[13] RWC 2 - Rozvaděč místnost se sprchou

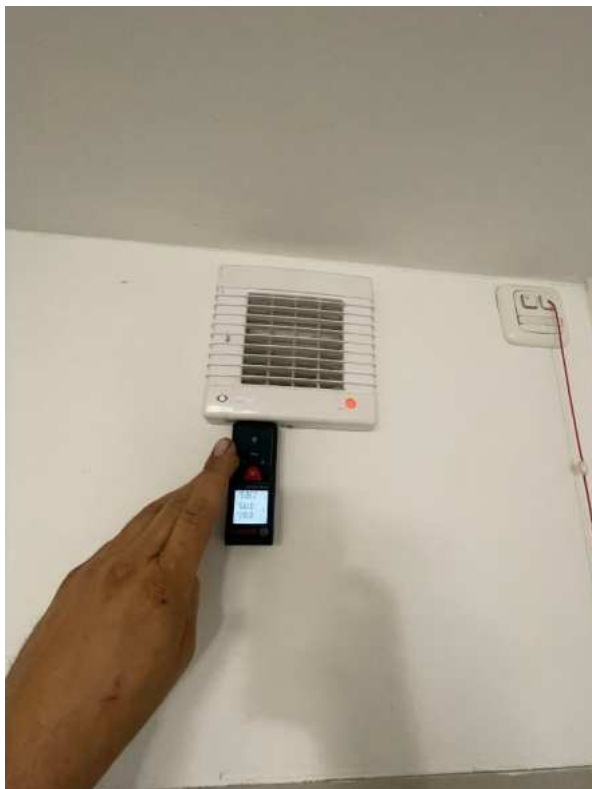
Umístění RZ - uvedený RZ není pouze prostor místnosti se sprchou

33 2000 ČSN 33 2000-7-701 701.520.3:

přepojení části rozvaděče do vedlejší místnosti - WC dívky
